Sygnatura: ZP/100/2019

Sprawa: **Przetarg nieograniczony na roboty budowlane: „Drugi etap budowy Centrum Kliniczno Dydaktycznego Uniwersytetu Medycznego w Łodzi wraz z Akademickim Ośrodkiem Onkologicznym”**

Działając w oparciu art. 38 ustawy z dnia 29.01.2004 r. Prawo zamówień publicznych Zamawiający udziela wyjaśnień treści Specyfikacji Istotnych Warunków Zamówienia.

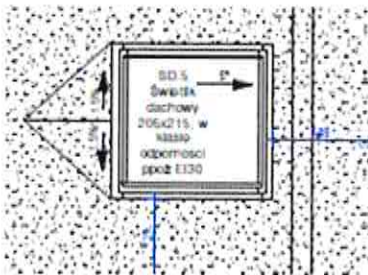
1498. „Odpowiedzi na pytania cz. V”, pytanie nr 640 – W odpowiedzi przedstawiono schemat pracy systemu AGV dla budynku A1. Proszę o uzupełnienie schematu poruszania się wózków AGV dla budynku A2.

**Odpowiedź:** W odpowiedzi na pytanie przedstawiono całościowy schemat pracy systemu AGV – rys. nr 240-IP-A1-ZZ-M3-T-98130.

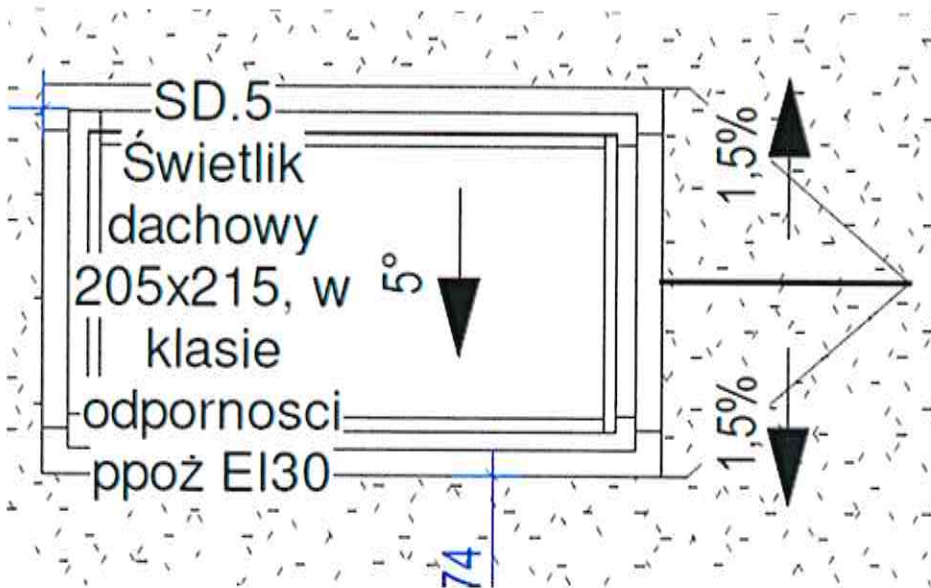
1501. W związku z odpowiedziami nr 41 prosimy o wyjaśnienie następującej kwestii wie technicznym są świetliki SD.5 o wymiarach 215x205 w ilości 32 szt., natomiast na rysunku rzutu dachu 240-IP-A2-2-DR-03012-A świetliki SD.5 występują w rozmiarze 205x215 o wyglądzie jak na załączonym obrazku:

Jest ich 9 szt.

Oraz na rzucie są świetliki opisane również jako SD.5 w ilości 23 szt. o wymiarach ( po zwymiarowaniu) 205x,15 pokazane na zdjęciu poniżej.

Prosimy o odpowiedź czy to jest to pomyłka w oznaczeniu świetlików i powinny to inny rodzaj świetlika świetlików np. SD7 – 23 szt. – o wymiarze 205x115, czy jest to pomyłka na rysunku i są to świetliki SD.5 o wymiarach 215x205

**Odpowiedź:** Oznaczenia świetlików na rysunku i w opisie zostały skorygowane. Powierzchnia świetlików została skorygowana w kosztorysie. Zamawiający udostępnia rewizję rys. 240-IP-A2-2-DR-A-03012-C, opisu 240-IP-00-XX-TD-A-00001 oraz kosztorysu - Załącznik nr 2.12 - A2 - kosztorys architektura i konstrukcja - REWIZJA G.
